改善箇所説明図

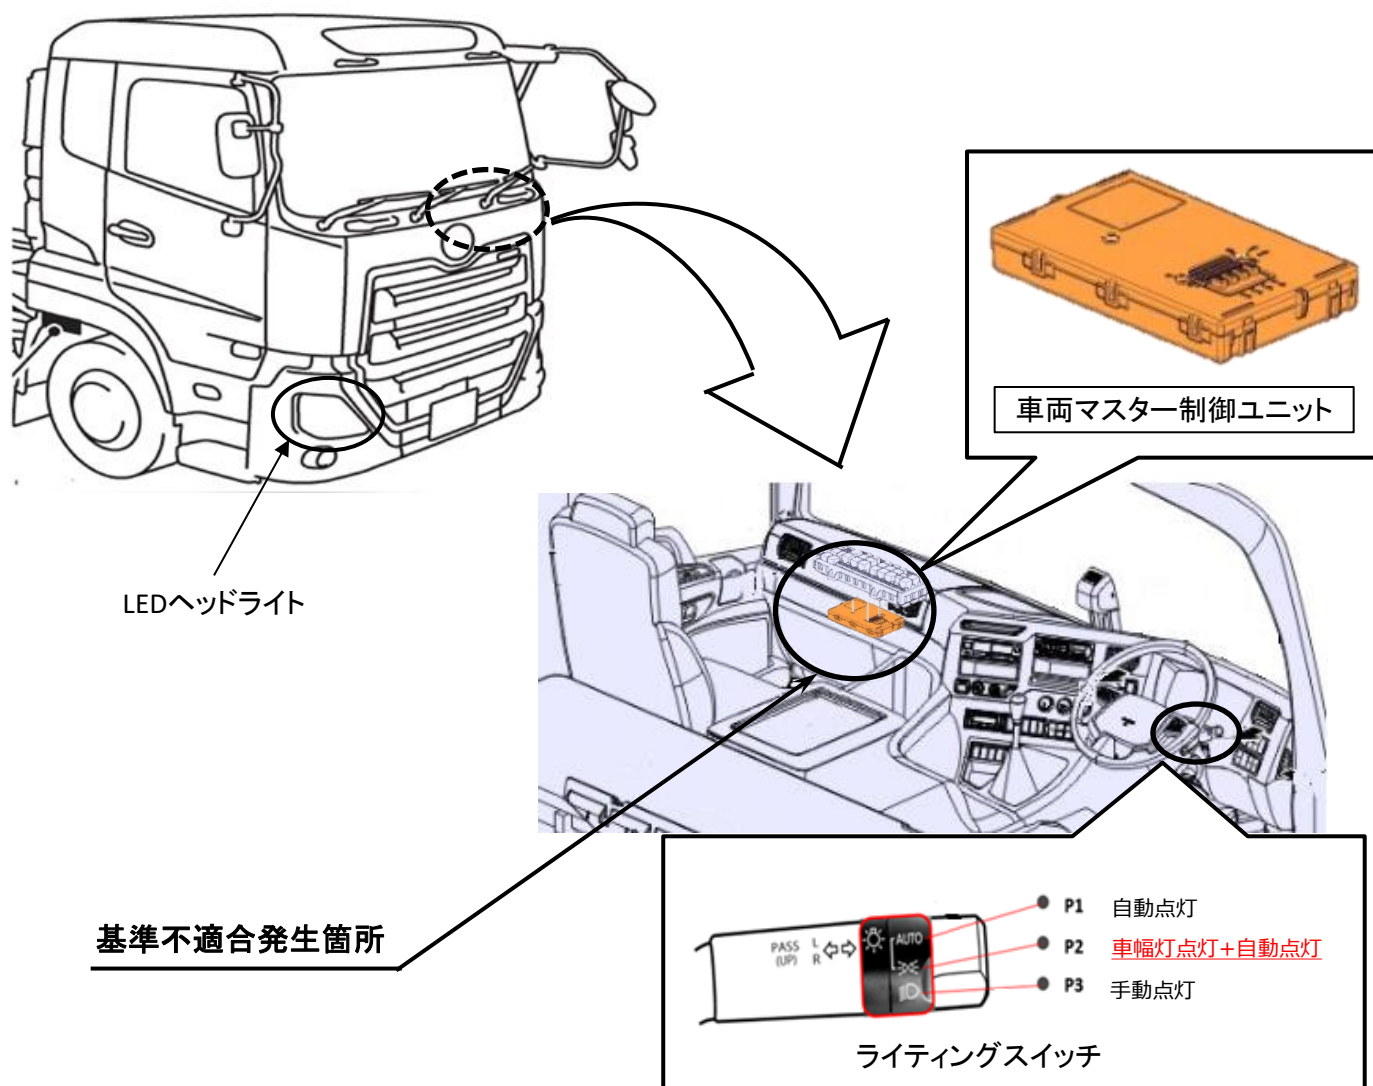
リーフサスペンション仕様車において、車両マスター制御ユニットの自動式前照灯照射方向調整（オートレベライザ）のプログラムが不適切なため、ライティングスイッチの車幅灯点灯+自動点灯位置で前照灯照射方向調整装置が作動しない。そのため、保安基準第32条（前照灯等）で定める要件に満足しない。

全車両、車両マスター制御ユニットの自動式の前照灯照射方向調整プログラムを対策プログラムに修正する。

識別：改善済車両には助手席側ステップ部の車両諸元プレート右下端に黄色ペイントを塗布する。
